云南省红河州建水县五里冲畜光互补光伏电站项目
监理工作联系单

编号: GZZH-JL-121-0004

抄送: 建水云得太阳能科技有限公司、建水县鸿辉种养殖产业有限公司
事由: 现场搅拌场地在混凝土搅拌前需进行整改到位。

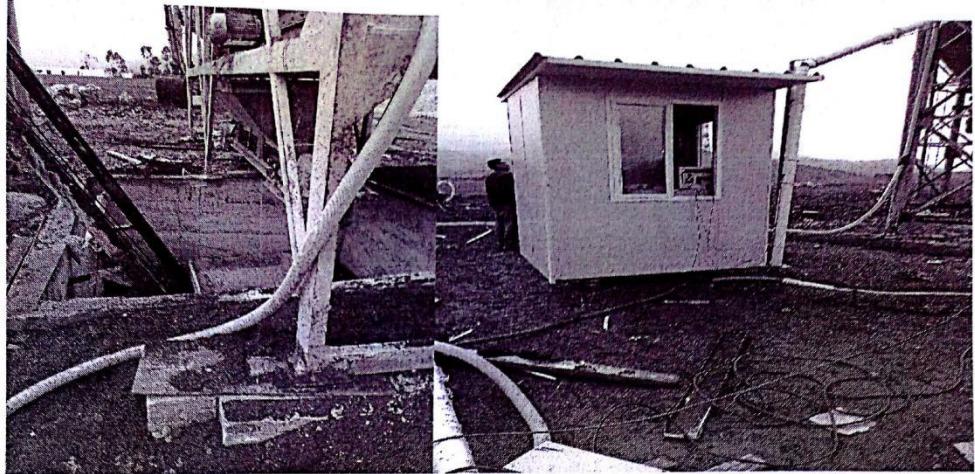
1、2015年12月29日,我单位于贵司搭建完成的搅拌楼区存在如下安全隐患,请你单位在混凝土正式浇筑前进行整改到位。避免搅拌设备正式投运后产生的运转设备伤人、坍塌等其他安全事故行为发生。(见附图)

1、现场各项电线设施较凌乱
错位

2、上料机脚底未进行固定,投运生产易产生晃动、

3、木方材料摆放无序、线缆跨中布置。4、上料机至运转设备间桥架固定不充分。

- 5、未固定到位、桥架下方加强支撑系统 6、操作间临边线路进行规范
2、另请你单位正式搅拌前，就操作间操作事宜进行交底培训到位，务必做到专人操作运转设备。
3、操作平台内除机械倒运物料至物料机外，其余不相关人员禁止进入生产区域。
4、生产区域务必做好相关隔离措施，所有带电设备严格按照一机一闸一保护原则进行，做好相关接地措施。
